Statinių grupė Laukų gatvės KT8009, Kretingos mieste, (ruožas nuo sankryžos su Lalsvės gatve iki žemės sklypo adresu Laukų g. 47) kapitalinis remontas

Statiny's Papildomi - nevykdomi darbai pagal apžiūros aktą Nr.5

Žinlaraštis Lietaus nuotekų dalis

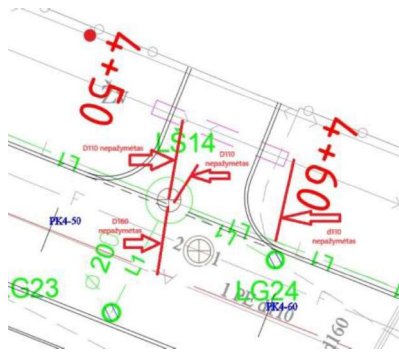
Kadangi neaiški įvadų paskirtis, Rangovas paprašė nurodyti kaip turi būti prijungiami abu įvadai.

Nutarta: Buitinių nuotekų trasą perjungti, pastatant plastikinį šulinėlį D425, o lietaus trasą perjungti, pastatant g/b DN1000 šulinį (žr. schemą). Rangovas pateiks papildomų darbų sąmatą.

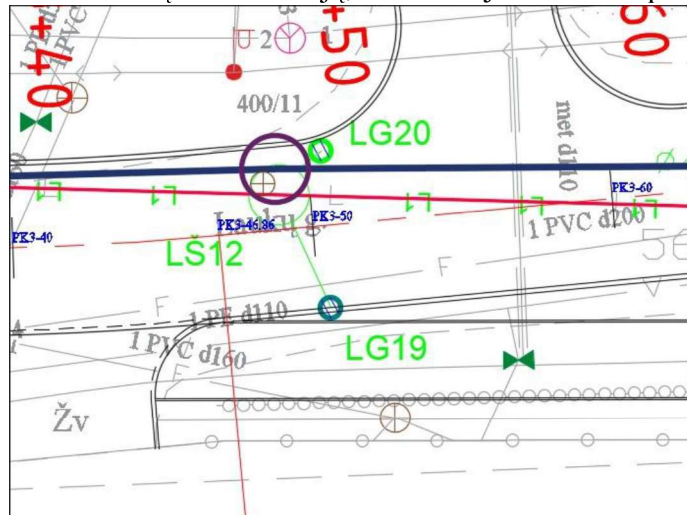
2025-05-23 Laukų g. Kretingoje lietaus surinkimo šulinėlių LG19 ir LG20 neįmanoma įrengti taip, kaip numatyta Projekte dėl esamų komunikacijų, kurios Projekte nebuvo pažymėtos.

Nutarta: perkelti šulinėlių įrengimo vietą į artimiausią įmanomą vietą pagal situaciją. Rangovas pateiks papildomų darbų sąmatą.

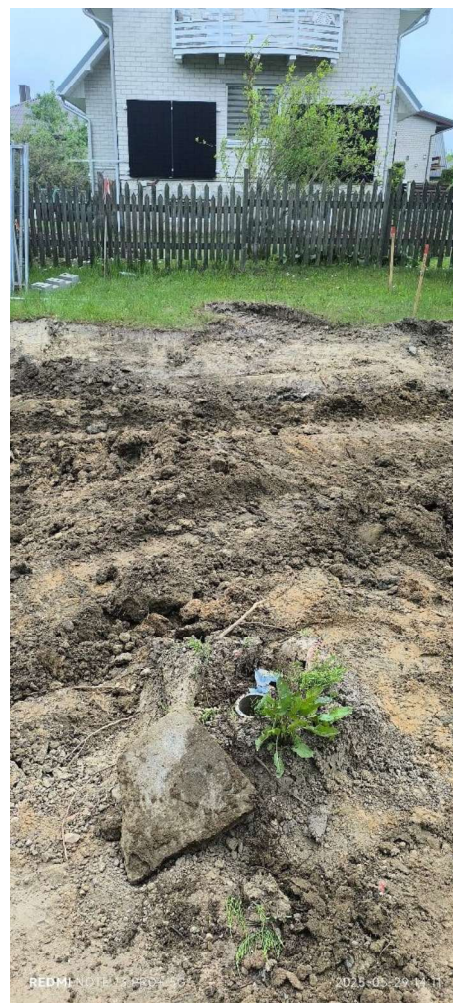
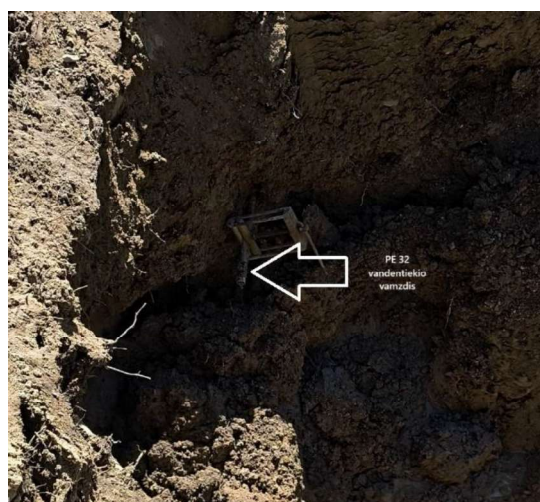
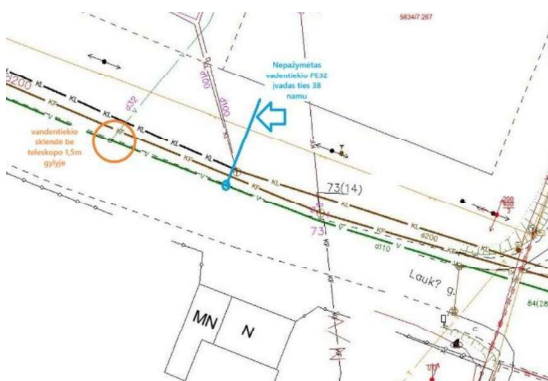
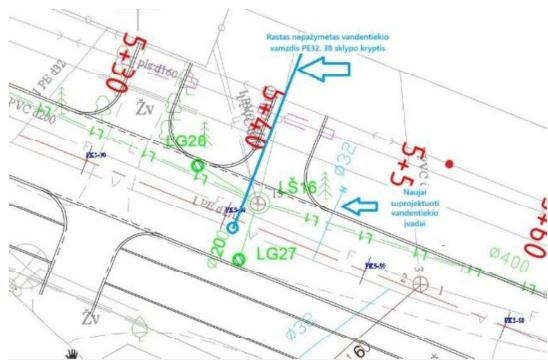
5. **Svarstyta:** 2025-05-30 Laukų g. ties 36 namo sklypu, 1,5 m, gylyje asbestiniame vamzdyje rasta vandentiekio sklendė (rutulinis ventilis).

Nutarta: rutulinį ventilių naikinti, už kelio ribų įrengti naują sklendę 36 namo vandentiekio įvadui. Papildomi

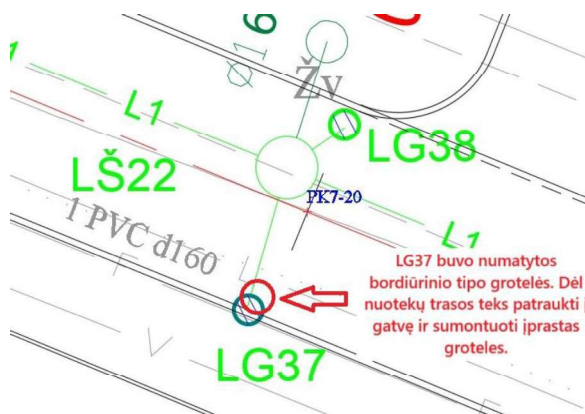
2025-07-10 pagal projektinius sprendinius lietaus nuotekų surinkimo šulinėlis LG37 turėjo būti sumontuotas su bordiūrinio tipo grotelėmis, tačiau dėl šalia praeinančios nuotekų trastos jo įrengti taip, kaip numatyta projekte, nėra galimybės.

Nutarta: lietaus nuotekų surinkimo šulinėlį LG37 atitraukti nuo nuotekų vamzdino link gatvės centro, įrengiant jį kaip įprastą lietaus surinkimo šulinį su ketinėmis grotelėmis. Rangovas pateiks papildomų darbų sąmatą.

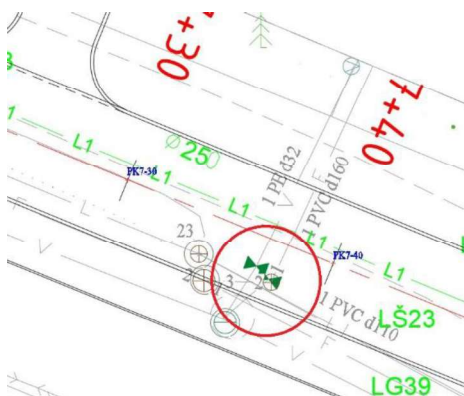
- 2025-07-15 Laukų g. Kretingoje, ties Pk 7+40 (48 namas) ir ties Pk 5+40 (38 namas) įvadinės vandentiekio sklendės patenka į gatvės važiuojamąją dalį;
- ties Pk 7+40 (48 namas) buitinių nuotekų tinkle, kelio dalyje, vietoj apžiūros šulinio rastas išvestas PVC d160 vamzdis.

- Panaikinti G/B d1000 šulinį, esantį ties Pk 7+50;
- LŠ 23 pastatyti pastūmus jį link PK 7+50 taip kad, būtų įmanoma pajungti skersai gatvės praeinančių D400 G/B kolektorių. Šulinys LŠ23 bus sumontuotas apie 2 m į šoną nuo projektinės padėties;
- Naikinti lietaus kanalizacijos PVC d160 trasos dalį, einančią nuo naikinamo šulinio iki šulinio ties Pk 7+40 (apie 10 m);
- Įrengti D315 kinetę ant buitinių nuotekų trasos ir į ją pajungti 48 namo nuotekas, panaikinant įrengtą PVC "stovą".
- Požeminę vandentiekio sklendę demontuoti, įrengti suvirinamą trišakį, vandentiekio įvadinę sklendę 48 namui įrengti už kelio arčiau sklypo ribos.
- Rangovas pateiks papildomų darbų sąmatą.

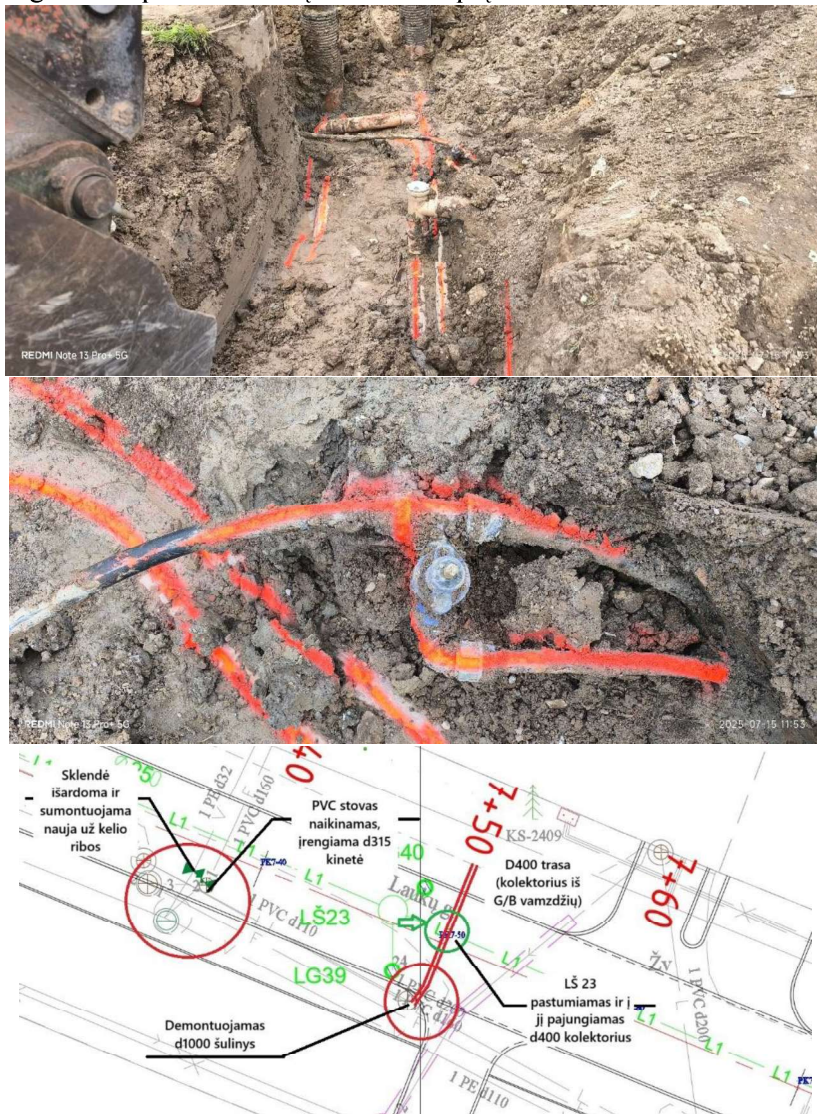
2025-07-17 Ties Pk 7+50 (48 namas) dėl koncentruotai vienoje vietoje praeinančių 5 vamzdžių (žr. nuotraukoje) neįmanoma projektinėje vietoje pastatyti LG 39 lietaus surinkimo šulinio, kadangi jie eina išilgai kelio, jų padėtis neatitinka projekto, net patraukus kelis metrus į vieną ar kitą pusę išilgai kelio problemos neįmanoma išspręsti.

- Panaikinti G/B d1000 šulinį, esantį ties Pk 7+50;
- Šulinį LŠ 23 pastatyti, pastumiant jį link PK 7+50 taip, kad būtų galima pajungti skersai gatvės praeinantį D400 G/B kolektorių. Šulinys LŠ23 bus sumontuotas apie 2,5 m pastumiant jį nuo projektinės padėties;
- Naikinti lietaus kanalizacijos PVC d160 trasos dalį, einančią nuo naikinamo šulinio iki šulinio ties Pk 7+40 (apie 10 m);
- Įrengti D315 kinetę buitinių nuotekų trasoje ir į ją pajungti 48 namo nuotekas, panaikinant įrengtą PVC "stovą";
- Požeminę vandentiekio sklendę demontuoti, įrengti suvirinamą trišakį, vandentiekio įvadinę sklendę 48 namui įrengti už kelio arčiau sklypo ribos;
- Rangovas pateikia papildomų darbų sąmatą.
